Tipo Documental: **OFICIO DE RESPUESTA**

Asunto: Respuesta atención a quejas ambientales.

Radicado: IT-03647-2026

Asunto: Atención a queja de PCH El Limón.

Fotografía 5. Zona aguas arriba de la captación
Fuente: Cornare, Mayo 2026

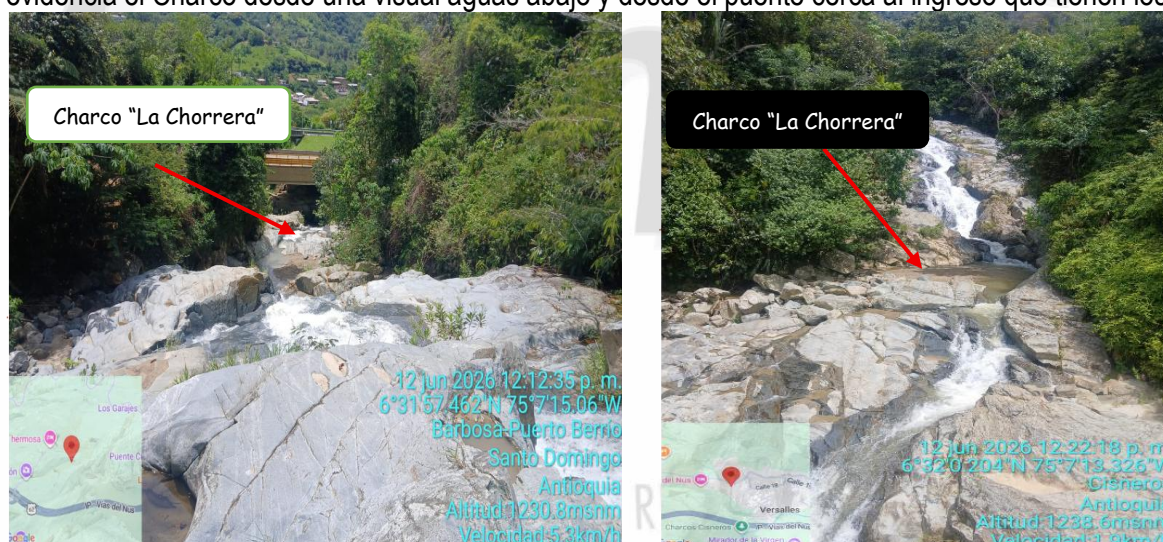
De igual forma, durante el recorrido realizado aguas arriba de la estructura de captación se identificaron signos evidentes de alteración en las condiciones geomorfológicas del cauce, tales como la acumulación de sedimentos, la presencia de sectores con procesos erosivos en los taludes y modificaciones en la configuración natural del canal.

Durante el recorrido realizado, la comunidad manifestó que no se realizó socialización previa de la actividad; si bien el encargado del proyecto indicó lo contrario, no se presentaron soportes documentales o evidencias que acrediten dicha socialización, tales como actas, registros fotográficos o listados de asistencia.
